**RÉPONSE D'ÉNERGIR S.E.C. À LA
DEMANDE DE RENSEIGNEMENTS N° 1 DE LA RÉGIE DE L'ÉNERGIE (LA RÉGIE) RELATIVE AU
PROJET VISANT A REMPLACER LES REGAZEIFICATEURS DE L'USINE LSR (LE PROJET)**

***Demande d'autorisation pour un projet visant à remplacer les
regazéificateurs de l'usine LSR, R-4178-2021***

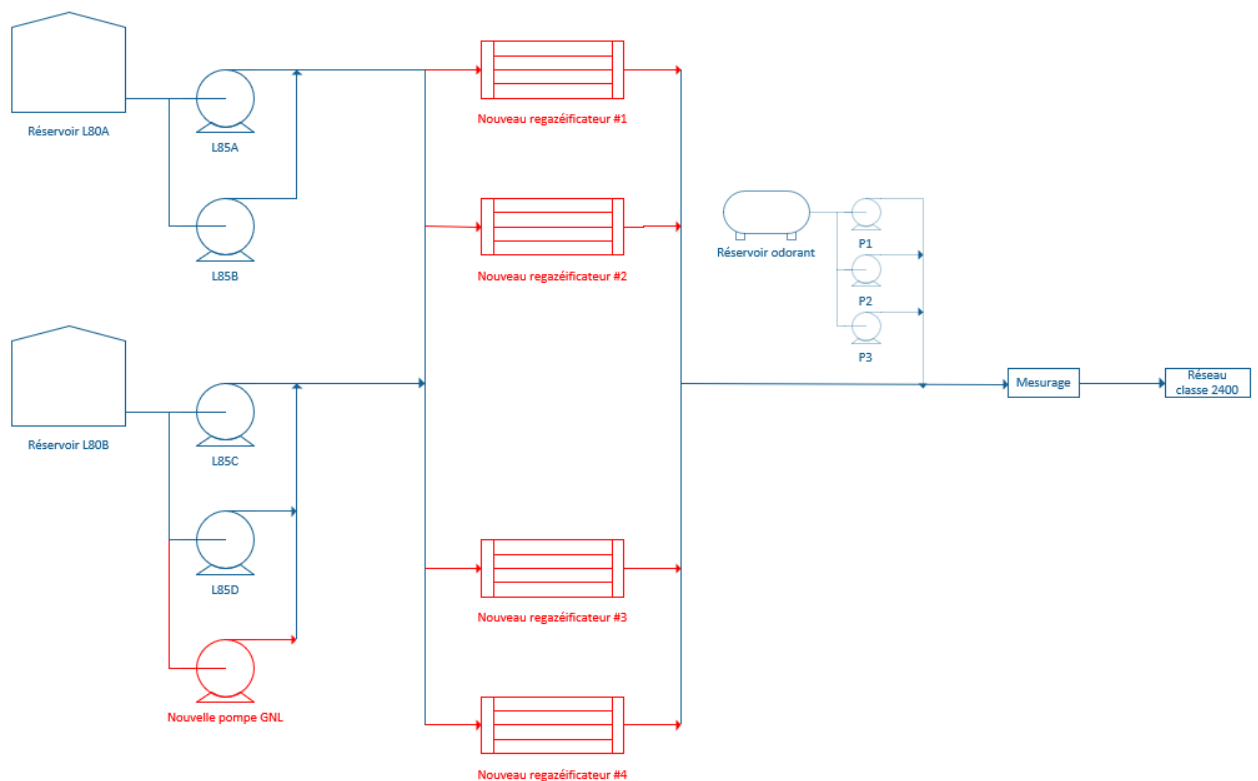
- 2.1 Selon la figure 3 présentée à la référence (i), les cinq pompes à GNL et les quatre regazéificateurs seront installés pour fonctionner en parallèle. Veuillez confirmer la compréhension de la Régie.

2.2 Veuillez fournir un schéma de procédé illustrant les principaux équipements de la chaîne de regazéification du gaz naturel liquéfié.

Oui, comme présenté à la figure 3, la configuration des équipements sera de cinq pompes en parallèle pour acheminer le GNL vers les quatre regazéificateurs qui seront aussi installés en parallèle.

Cette configuration permettra de maintenir la capacité du système, peu importe lequel des équipements ferait défaut (une des pompes et/ou un des regazéificateurs).

La figure 3 (référence (i)) est très représentative des équipements de la chaîne de regazéification. Les deux réservoirs de stockage alimentent les cinq pompes qui envoient le GNL directement aux quatre regazéificateurs. Le gaz est mesuré à la salle de mesure, odorisé et envoyé au réseau.

La figure ci-dessous illustre en rouge les équipements qui devront être remplacés par de nouveaux regazéificateurs ainsi que l'ajout de la nouvelle pompe de GNL.

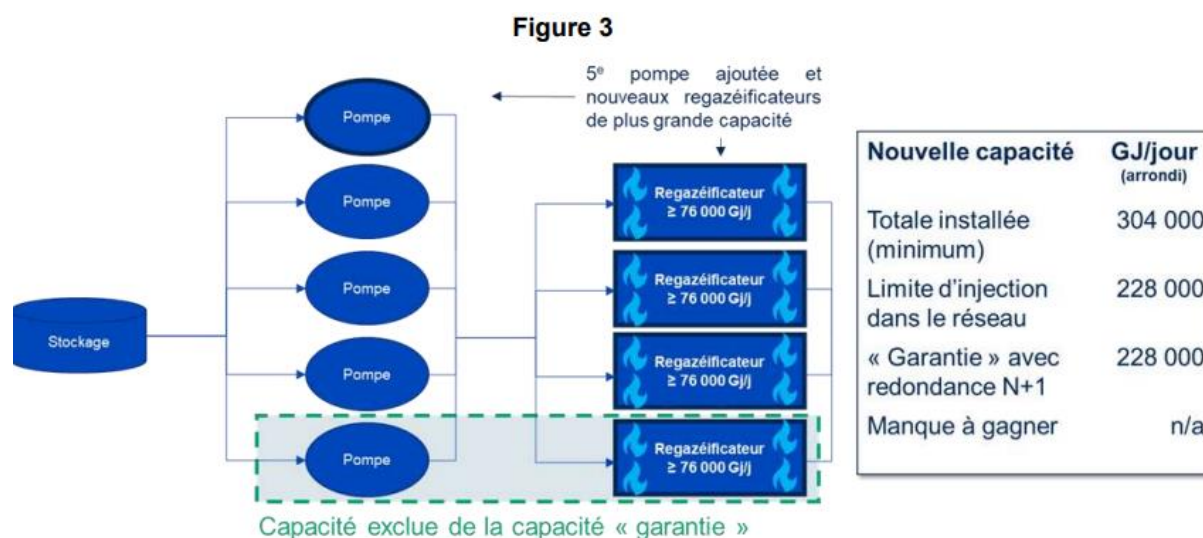
(iv) Énergir présente la nouvelle configuration du système de regazéification :

- 4.3 En référence (ii), la Régie note que les capacités de regazéification sont supérieures à 228 000 GJ/jour en utilisant seulement trois des quatre nouveaux modules (regazéificateurs) et que ces capacités ont été établies à partir d'informations préliminaires obtenues par Énergir de la part de ses fournisseurs.

Veuillez également préciser si Énergir dispose d'un intervalle de valeurs estimées relatives aux capacités associées aux pompes cryogéniques, vaporisateurs et quant à la capacité nominale du système, tel que présenté à la référence (iii). Dans l'affirmative, veuillez présenter ces informations et élaborer.

L'appel d'offres lancé auprès des fournisseurs de regazéificateurs exige une capacité minimale garantie de 228 000 GJ/jour, en utilisant trois des quatre regazéificateurs qui seront installés. Les fournisseurs devront donc effectuer leur sélection d'équipement, à partir des modèles dont ils disposent, en fonction de ce critère. La marge additionnelle qui pourrait s'avérer disponible (au-delà de 228 000 GJ/jour pour trois regazéificateurs) variera selon le fournisseur, dépendamment des équipements dont il dispose. Ainsi, la capacité installée pourrait être plus grande que la capacité minimale garantie si, par exemple, un des fournisseurs ne pouvait offrir qu'un modèle d'équipement permettant de produire 240 000 GJ/jour (pour trois regazéificateurs) tout en respectant la redondance (80 000 GJ/jour par regazéificateur).

Pour ce qui est des pompes de GNL, la capacité des pompes existantes est de 115 m³/h, ce qui correspond à environ 63 700 GJ/jour. Sur cette base, il sera requis d'opérer quatre pompes afin d'atteindre le débit de regazéification requis. De ce fait, l'ajout d'une cinquième pompe est requis afin d'avoir une redondance minimale sur ce service.
